# SWAG 81 93 2682

## Pompa acqua

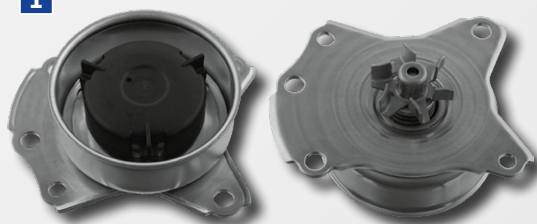
La pompa acqua non ha tenuta.

La pompa acqua montata dal produttore del veicolo può avere delle perdite a causa del materiale utilizzato che è lamiera in acciaio stampata (1). In caso estremo questo può provocare un ingente danno al motore.

SWAG raccomanda l'impiego della pompa acqua 81 93 2682. Questa esecuzione modificata della pompa acqua è fabbricata con colata di alluminio che la rende decisamente più resistente e previene perdite o mancanza di tenuta. In aggiunta SWAG fornisce la pompa 81 93 2682, corredata delle guarnizioni necessarie e del kit bulloni corrispondente (2).

In fase di montaggio della nuova versione della pompa SWAG 81 93 2682 utilizzate i bulloni forniti con la pompa e non più quelli vecchi! Il momento di torsione dei nuovi bulloni è di 28 Nm. Durante il montaggio si prega di attenersi fondamentalmente alle prescrizioni del produttore!
